下片縄公園づくり
ワークショップ
ニュース

3

9月23日（金）に第3回下片縄公園づくりワークショップを開催しました。計27名のみなさんが参加し、新しくなる「下片縄公園」の広場配置について語りました。

A 案 ●公園機能バランス重視型

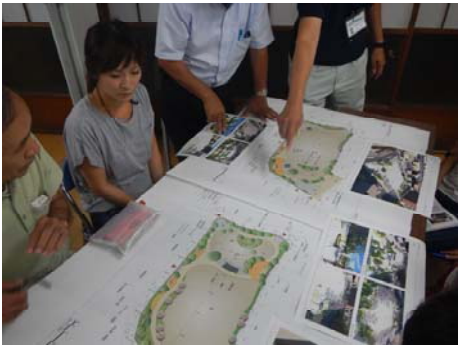
A 案について出された意見

- 樹木について・・・樹木を減らす / 樹木は常緑樹 / サクラは3～4本
- トイレについて・・・トイレは見通しが良い所 / 現トイレはそのまま遊具を増やす
- グラウンドについて・・・グラウンドを広くする
- 施設について・・・東屋の床を450mm上げる（ステージに） / 掲示板をつくる / フェンスを高くする
- その他・・・2箇所駐輪場があるといい / （西側入口）人家の前をさける

各班でそれぞれのプランについて意見を出し合って、基本となるプランを選択しました。
選択の結果、4班とも **A 案** をもとにプランを進めていくことに決定しました。
